改善箇所説明図

(コマツ ZAF-M239K 通称名:FB15ML)

P部拡大

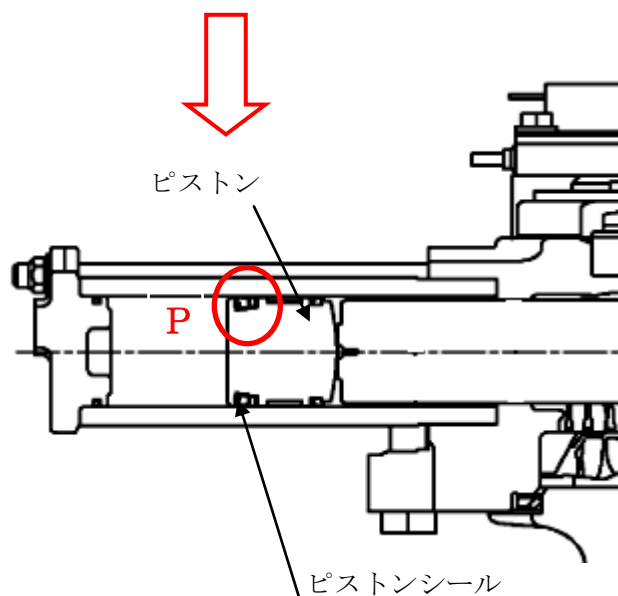
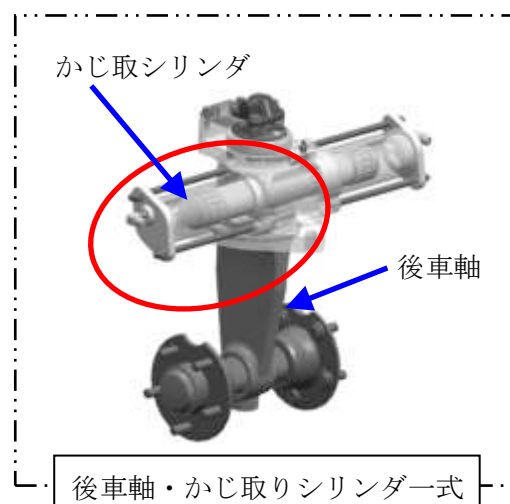
後車軸に装着されているかじ取りシリンダにおいて、作業員がピストンシールの向きを逆に組み込んだものがある。そのため、そのままの状態で使用を続けると、シール性が不足し当該ピストンシール部から油が漏れ、かじ取り操作ができなくなるおそれがある。

改善措置の内容: 全車両、後車軸・かじ取りシリンダ一式を良品と交換する。

識別: 後車軸下部に白ペンキを塗布し、識別する。
